Bijlage 1 bij Notitie Voorkeursvariant

Reactie op adviezen

Addendum Milieueffectrapport

Provincie Gelderland

Figuur 1 Locatie van de onderzochte buurten

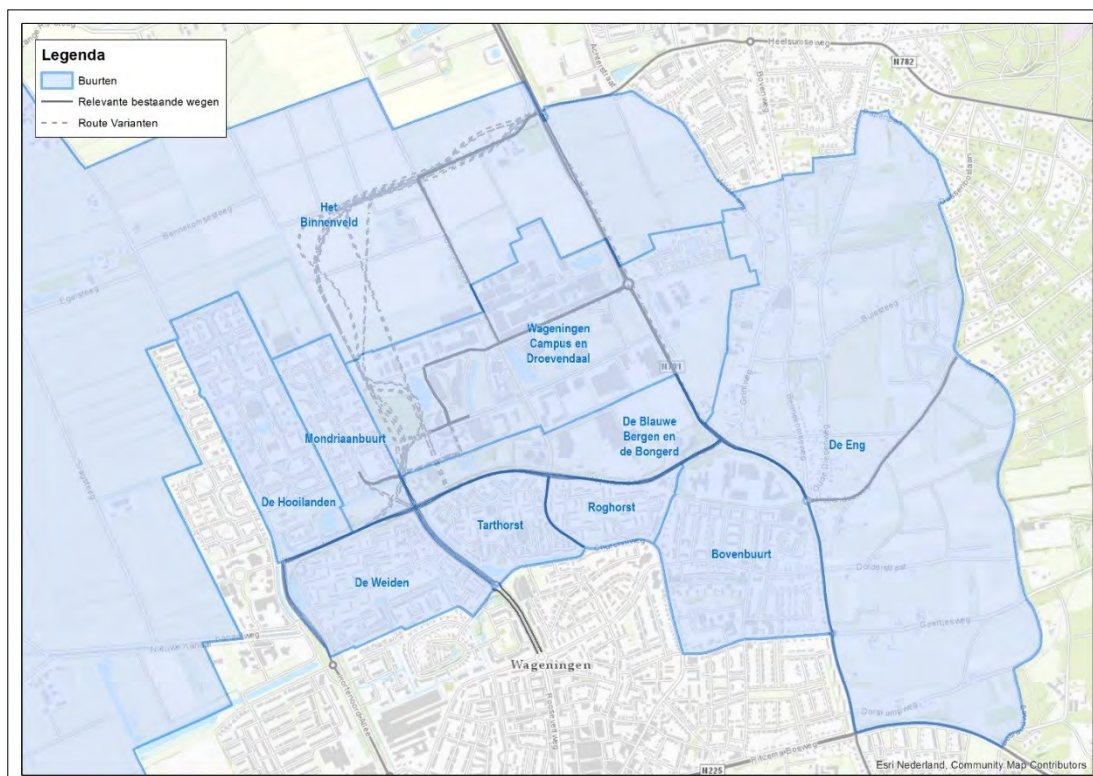
De Commissie adviseert om in een aanvulling op het MER voorafgaand aan de besluitvorming over het voorkeursalternatief kwantitatief te beschrijven hoe groot de toe- of afname is in geluidbelasting en het aantal ernstig gehinderden en slaapverstoorden in de verschillende deelgebieden. Wij hebben dit in beeld gebracht. Hieronder is dit onderzoek opgenomen.

Voor de deelgebieden zijn we uitgegaan van de volgende 10 buurten, die binnen het studiegebied van het aspect Geluid zijn gelegen en die dichtbij de Campusroutevarianten of het Alternatief Bestaande route liggen. Het gaat om de volgende buurten:

Tabel 1 laat de resultaten zien per buurt. In bijlage 2 bij deze notitie zijn de exacte aantallen opgenomen.
